**伊方発電所3号機
使用済樹脂貯蔵タンクの増設に係る
設置許可基準規則への適合性について
(コメント回答)**

**令和4年12月1日
四国電力株式会社**

1. 審査会合におけるコメント

図. 評価点
(-----:管理区域, ○:使用済樹脂貯蔵タンク【増設】
---:遮蔽壁【増設】), ×:評価点)

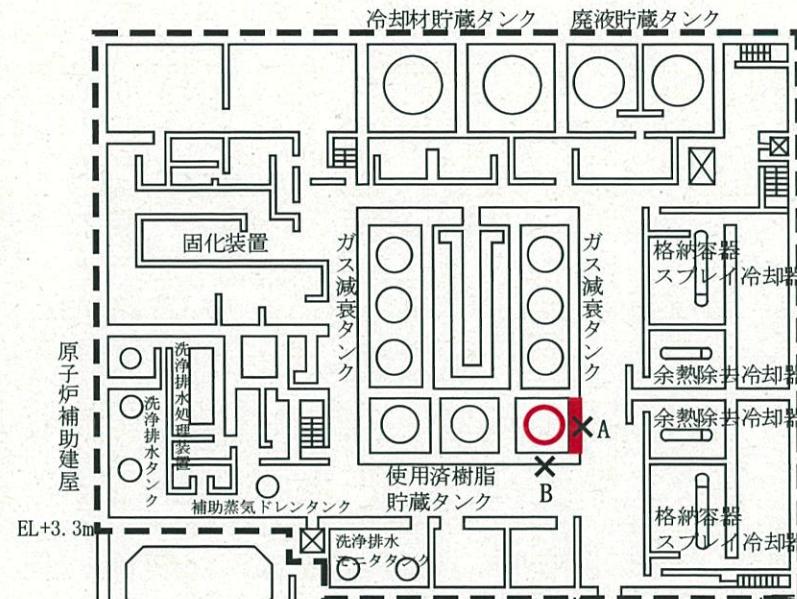
「設置許可基準規則第30条(放射線からの放射線業務従事者の防護)」に係る補足説明資料の遮蔽設計の評価について、線源強度の条件が炉心の評価条件しか提示されていない。

1. タンク内の樹脂の貯蔵量、タンク表面線量率等をどのように評価して確認しているか示すこと。
2. また、本評価における既設タンクの影響についても考え方を示すこと。

○これらの条件に基づき算出したタンク室壁外の評価点(A, B)における評価結果は0.007mSv/hであり、第Ⅱ区分の基準線量率($\leq 0.01\text{mSv}/\text{h}$)を満足している。なお、同様の条件に基づきタンク表面線量率を評価した場合、約40Sv/hと想定している。

図. 評価点

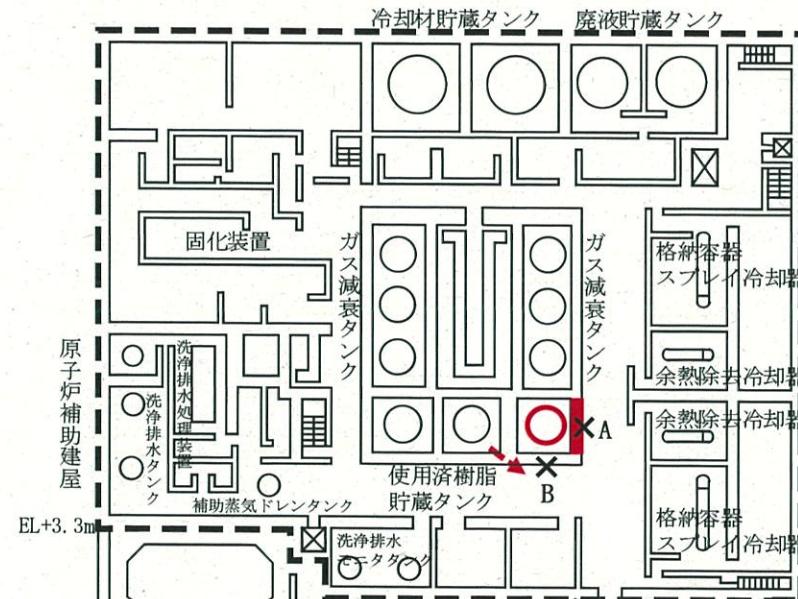
「設置許可基準規則第30条(放射線からの放射線業務従事者の防護)」に係る補足説明資料の遮蔽設計の評価について、線源強度の条件が炉心の評価条件しか提示されていない。

1. タンク内の樹脂の貯蔵量、タンク表面線量率等をどのように評価して確認しているか示すこと。
2. また、本評価における既設タンクの影響についても考え方を示すこと。

○本評価における既設の使用済樹脂貯蔵タンク2基からの放射線は、遮蔽壁を斜めに透過することや、複数の壁を透過することにより遮蔽壁の透過距離が十分長くなり、増設する使用済樹脂貯蔵タンクからの寄与に比べて100分の1以下に減衰され、その寄与は無視できる。

図. 使用済樹脂貯蔵タンクの概略配置図

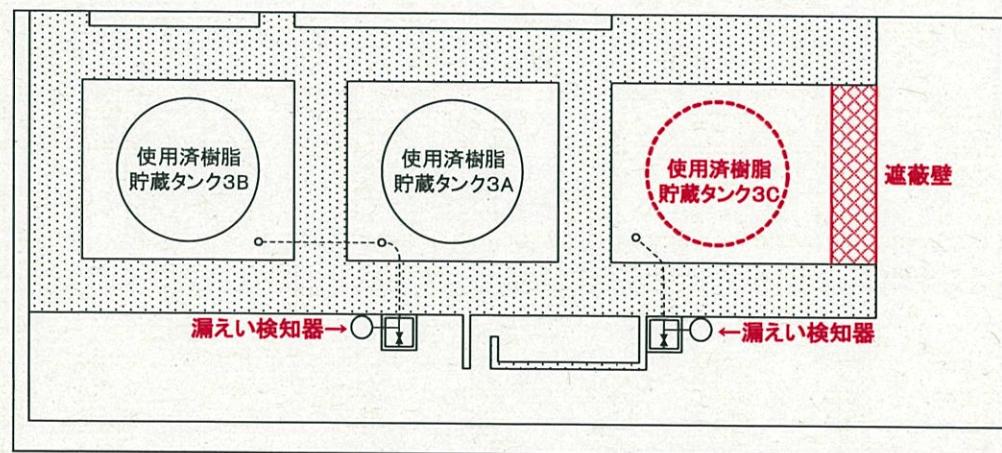
「設置許可基準規則第28条(放射性廃棄物の貯蔵施設)」に関する適合のための設計方針について、既許可の設計方針と異なる記載となっている理由を説明すること。また、今回の設計方針の変更で既設のタンクに設計の変更が生じるか説明すること。

漏えいが発生した場合、漏えい水は室内に設けた目皿に流入し、埋設配管内を流れる。その後、埋設配管の下流に設置した弁(常時閉)部にて滞留する。漏えい検知器は、当該弁の手前に設置することで、配管内に滞留した漏えい水を検知できる設計とする。

2. 漏えいが検知された場合、中央制御室に警報発信する。警報確認後、原因を調査(漏えい箇所および程度)し、タンク水位を確認するとともに、漏えい箇所の隔離等の対応を行う。
